Comisión Provincial de Patrimonio Histórico de Málaga

Sesión Ordinaria 17/2024 de 23 de octubre de 2024

ACTA

2. Expte. IN240163. Actuaciones Alcazaba-Gibraltar 2024 Fase 2 (Incluidas en Exp. IN040/19 IN471/19 e IN166/21) en “La Alcazaba de Málaga” y “El Castillo de Gibraltar”, inscritos como BIC en el Catálogo General del Patrimonio Histórico Andaluz con la tipología de Monumento. MÁLAGA.

Imagen 2: Zona de actuación

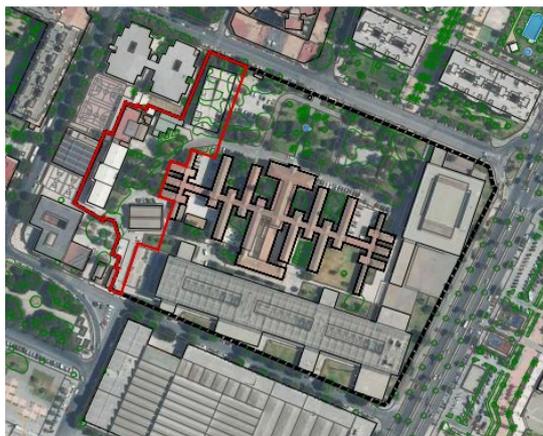
El objeto de este Estudio de Detalle radica en la reordenación de las edificaciones anexas al edificio histórico conocido antes como centro cívico la Misericordia, ahora como centro cívico la térmica. Dichas edificaciones tienen distintos usos, todos asociados al funcionamiento del centro cultural y de la sede actual de la Diputación de Málaga. Se plantea según la memoria aportada *“su demolición y sustitución dado su escaso valor y presencia. Las edificaciones a demoler son de tipología de construcción industrial, se encuentran en mal estado y son obsoletas.”* (Véase Imagen 2 y 3).

Estas cinco edificaciones se sitúan en el borde norte de la parcela correspondiendo a los siguientes usos: edificio del servicio de publicaciones CEDMA (1), edificio del SEPRAM (2), una nave de almacenes (3), la nave de talleres de mantenimiento (4) y el actual parque móvil provincial (5).
